関原発第552号
令和4年 2月22日

美浜発電所2号発電用原子炉施設廃止措置計画変更認可申請書の
補正について

美浜発電所2号発電用原子炉施設廃止措置計画変更認可申請書

(令和3年7月29日 関原発第279号)の補正前後比較表

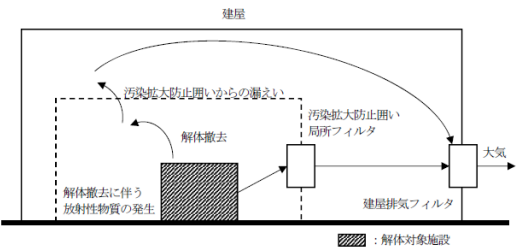
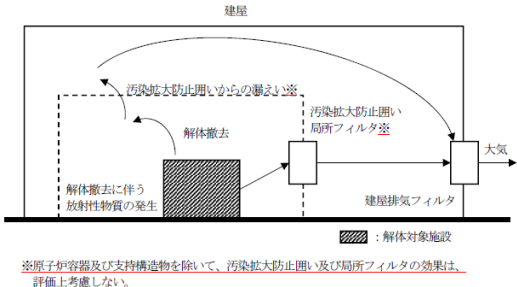
頁	補正箇所	補正前	補正後	理由
76	十 3. 放射性固体 廃棄物の管 理		<u>棄に向けた処理方法等を具体化した後</u> 、廃止措置計画に反映し 変更認可を受ける。	・第2段階以降の廃止 措置計画の具体化に 伴う変更
76 77	3. 放射性固体 廃棄物の管 理	(2) 放射性固体廃棄物の廃棄 (中略) なお、 <u>CL</u> は、原子炉等規制法に定める所定の手続き及び確認を 経て、可能な限り再生利用に供する。	(2) 放射性固体廃棄物の廃棄 (中略) なお、 <u>CL物</u> は、原子炉等規制法に定める所定の手続き及び確認 を経て、可能な限り再生利用に供する。	・記載の適正化（表現 の修正）
